Rijksstraatweg, Heemskerk

HERINDELING GEVELS

GEVELAANZICHTEN TWEE-ONDER-EEN-KAP

GEVELAANZICHTEN GESCHAKELDE WONINGEN

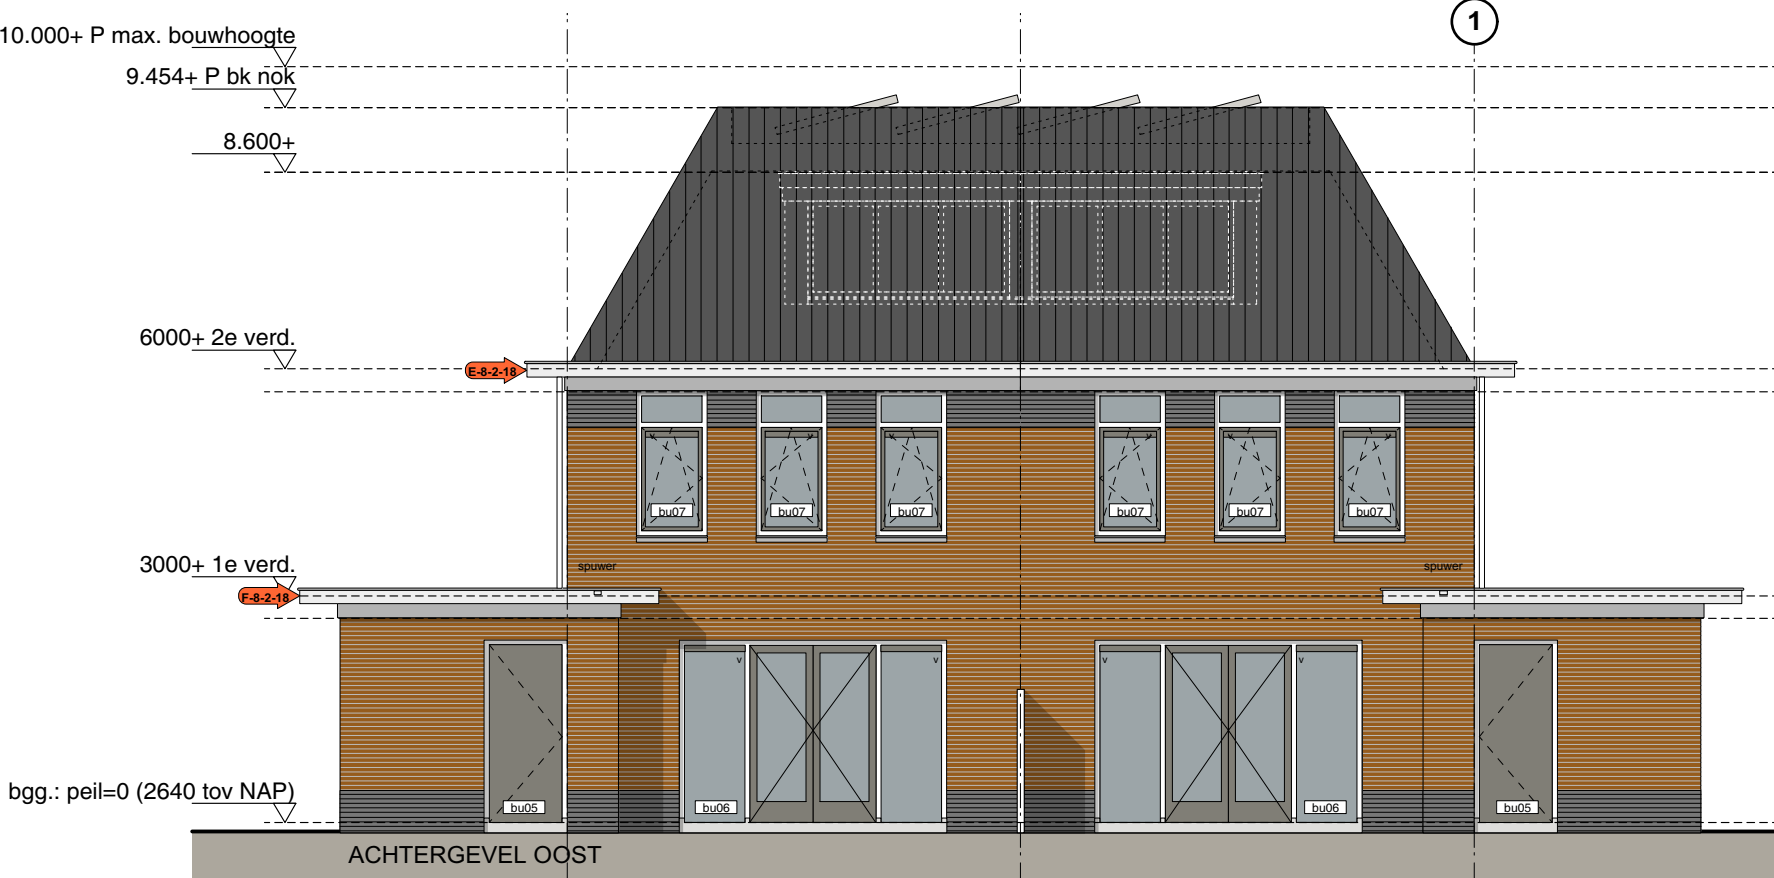
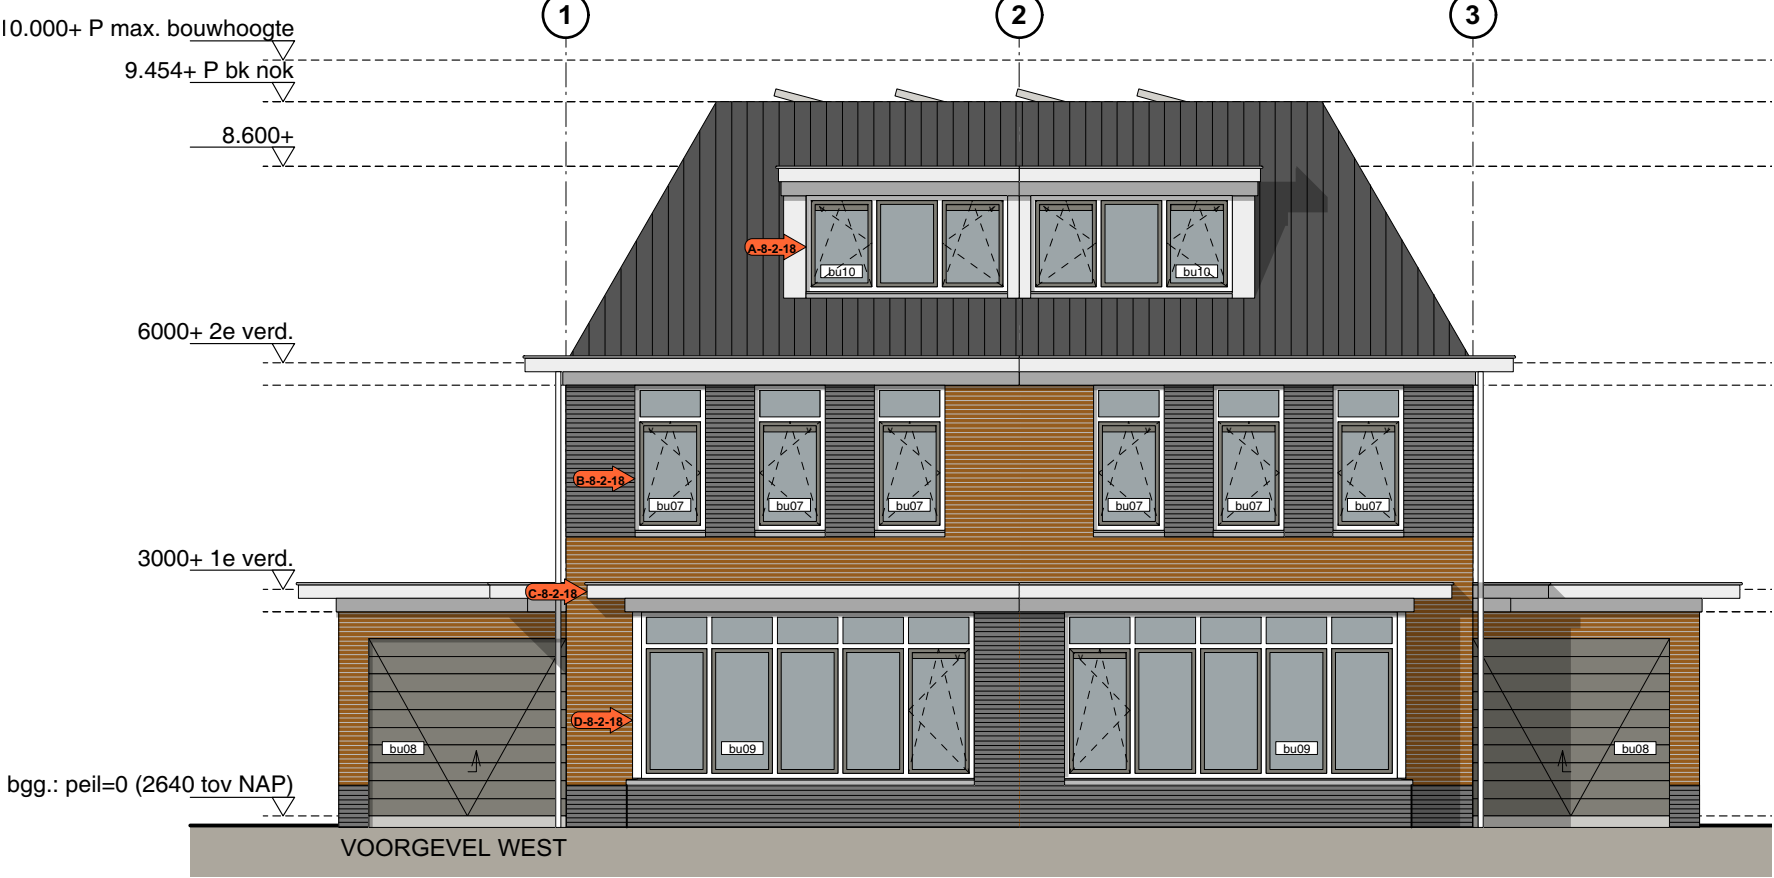
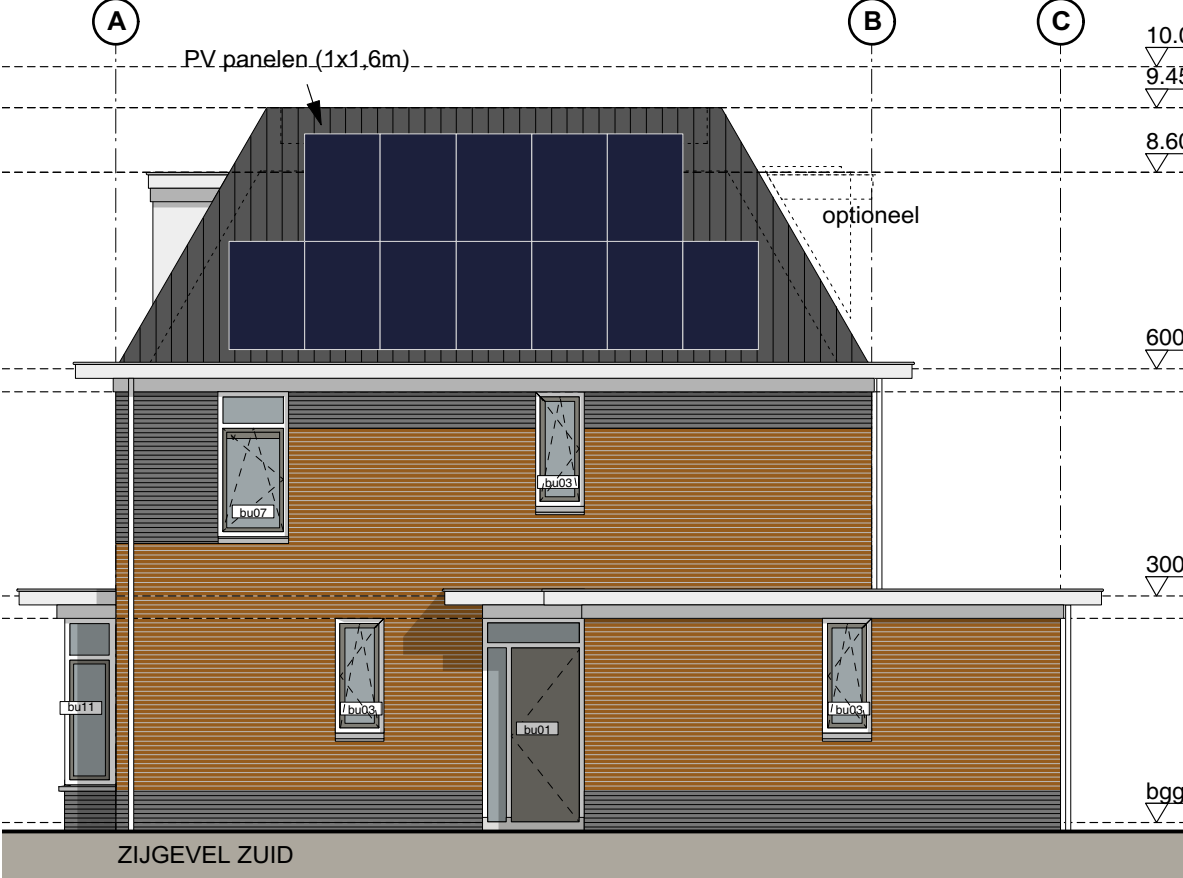
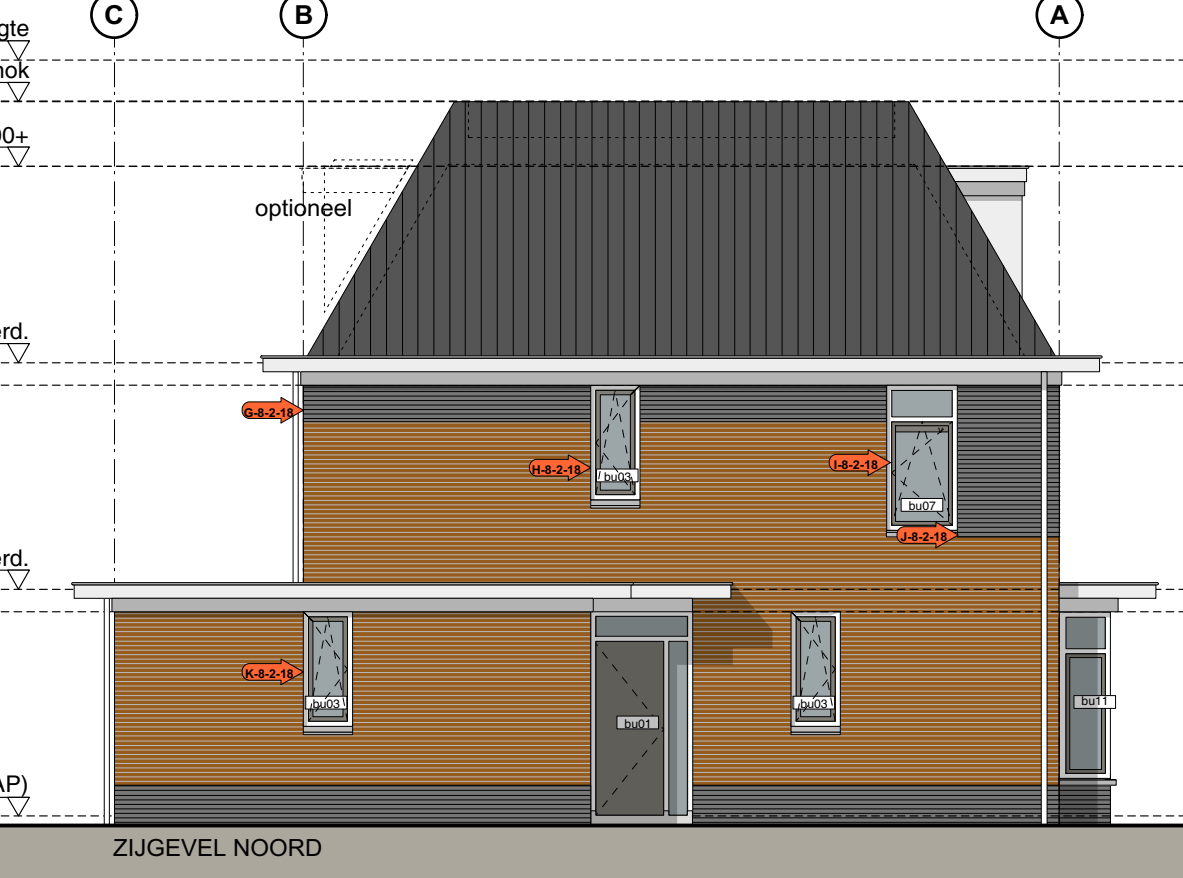
Wijzigingen A t/m K

- A - Kozijnverdeling veranderd
- B - Kozijn bu07 Op voor en achtergevel Veranderd en verdeling gewijzigd
- C - Dakgoot erker met overstek voorzien
- D - Kozijnen erker geroteerd
- E - Dakgoot rondom met overstek voorzien
- F - Dakgoot garage met overstek voorzien
- G - Spekband gewijzigd in hoogte
- H - Kozijn bu037 Van hoogte veranderd
- I - Kozijn bu03 vervangen voor kozijn bu07
- J - Steensoort/spekband gewijzigd
- K - Kozijn bu04 vervangen voor kozijn bu03

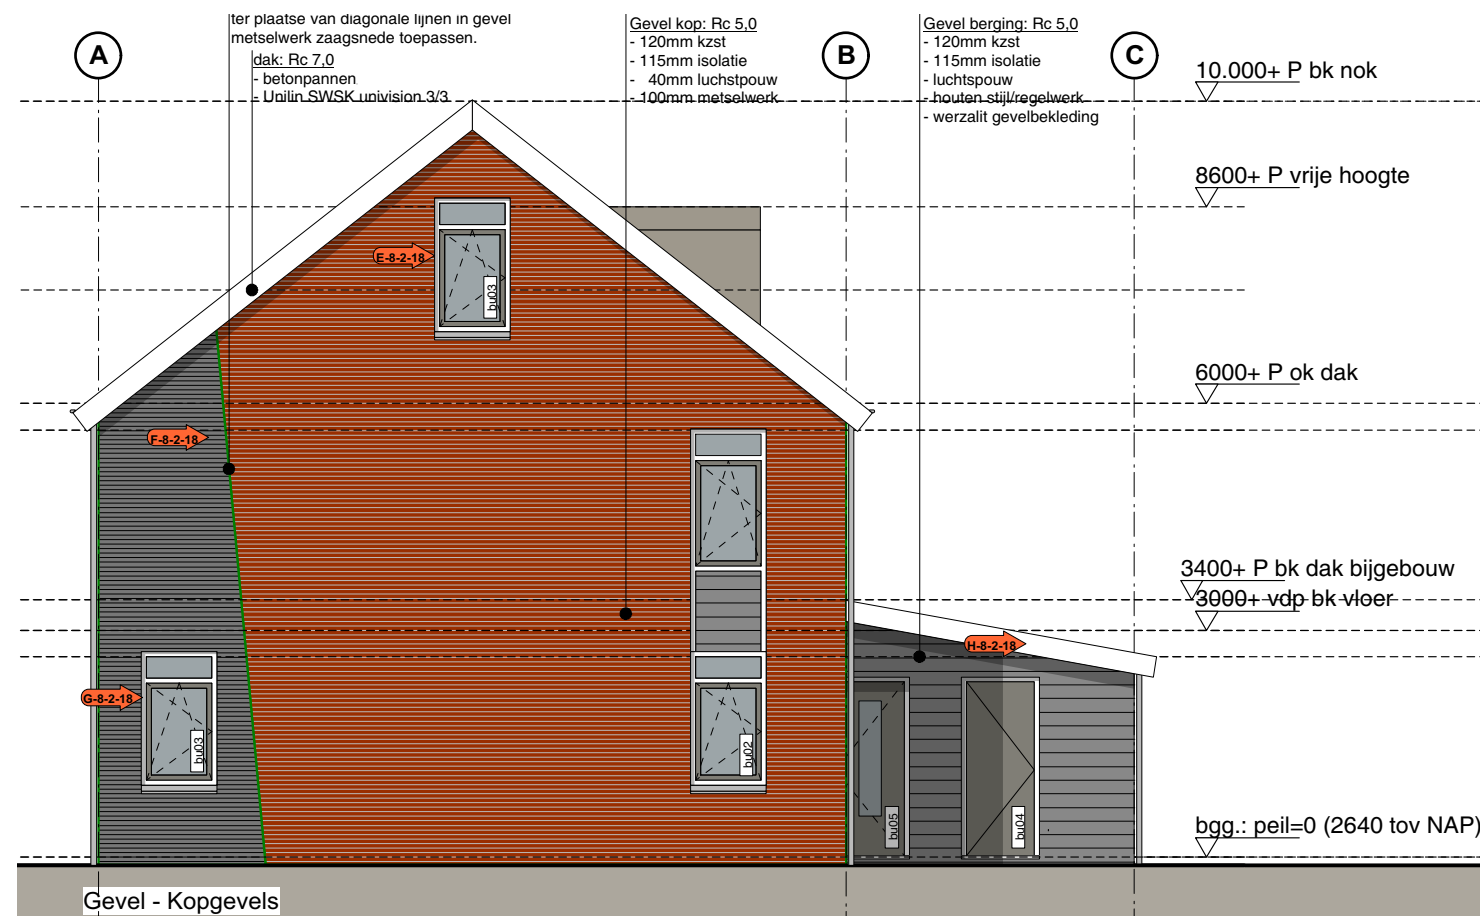
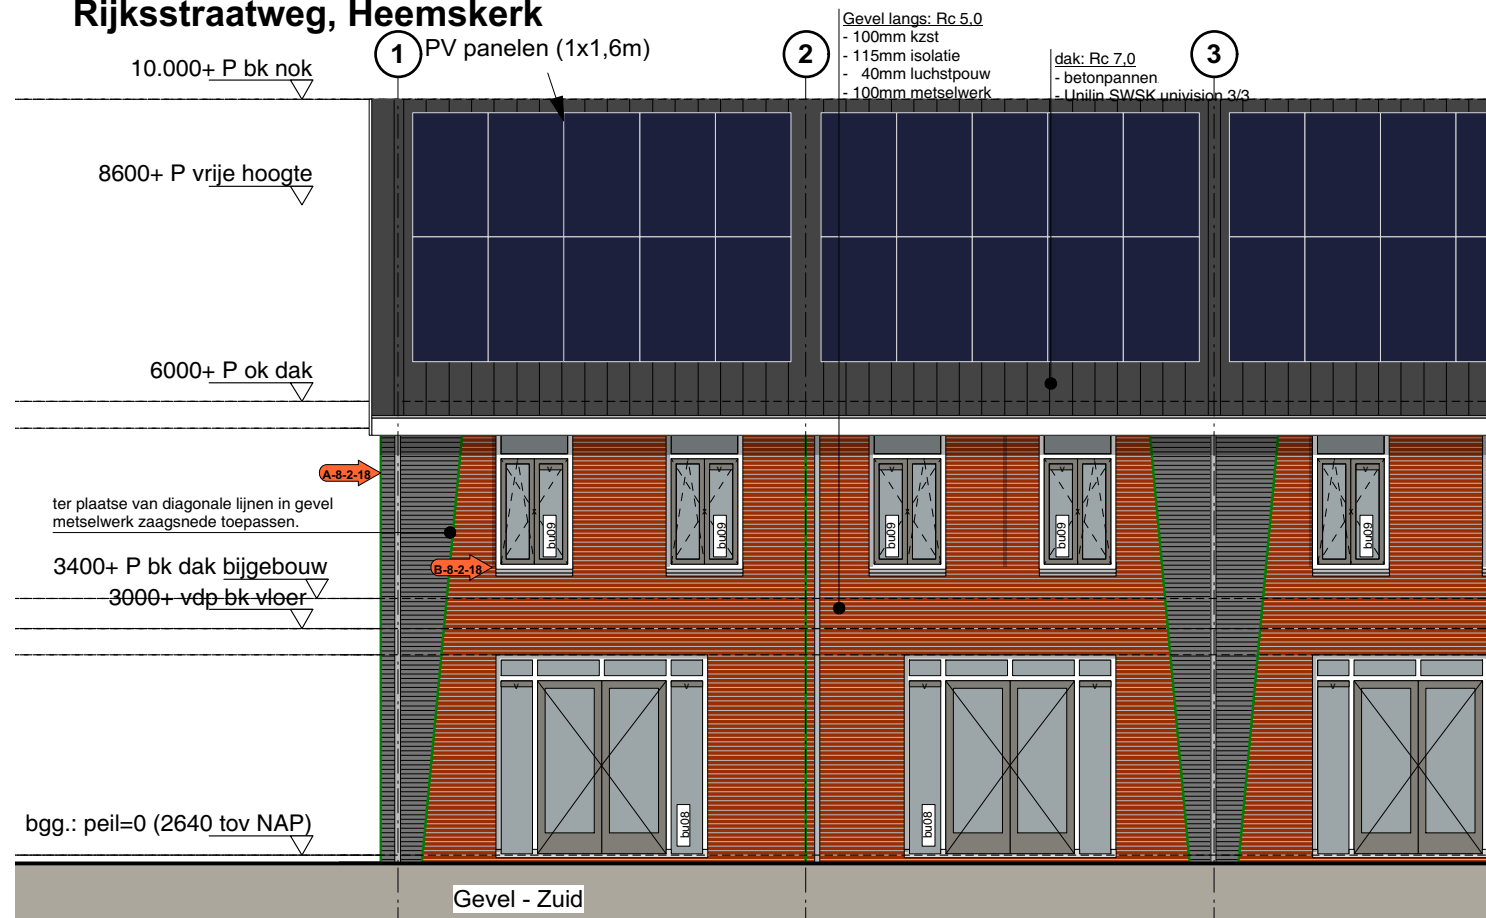
Wijzigingen A t/m H

| A - Metselverband is gewijzigd | F - metselverband is gewijzigd |
| B - Kozijn bu10 Vervangen voor kozijn bu09 | G - Kozijn bu03 is gewijzigd voor beter gevelbeeld |
| C - Kozijn bu11 is van maat veranderd voor een beter gevelbeeld. | H- Berging is van hoogte veranderd |
| D - Berging is van materiaal veranderd tevens 300mm smaller | |
| E - Kozijn bu07 vervangen voor bu03 en gecentreerd met zijgevel | |
